## 改善箇所説明図

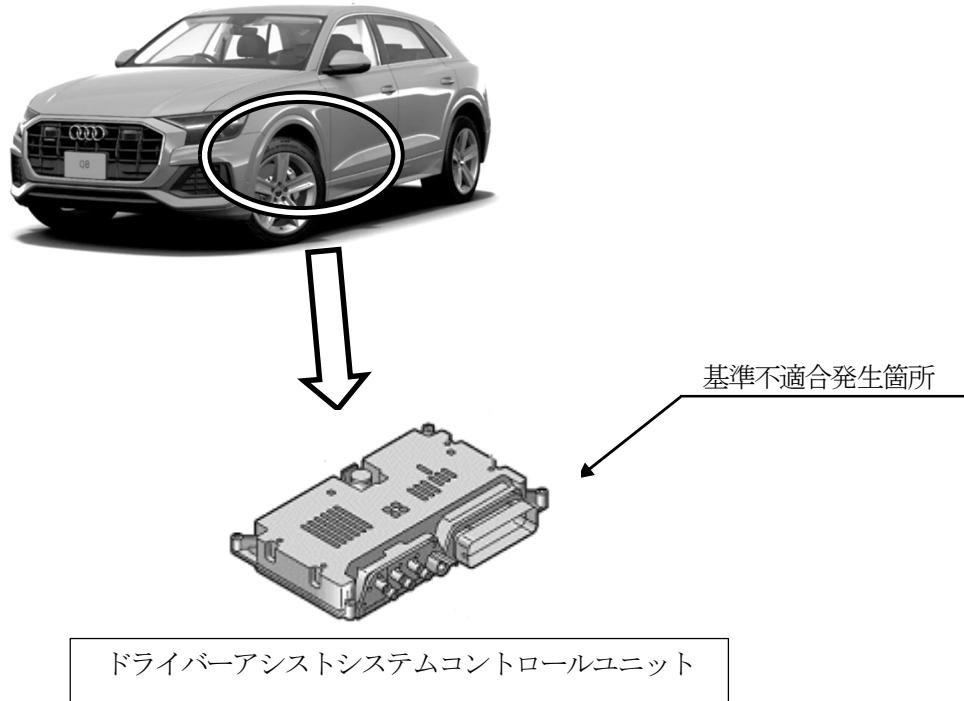
ドライバーアシストシステムコントロールユニットにおいて、制御プログラムが不適切なため、カメラ映像信号の伝送が途切れることがある。そのため、サラウンドビューカメラの映像が映らなくなり、車両の直左映像が確認できず、保安基準に適合しないおそれがある。

全車両、ドライバーアシストシステムコントロールユニットのプログラムを対策プログラムに書き換える。

識別:「90TV」と記入したキャンペーンステッカーをラゲッジルームのパネル部に貼付する。
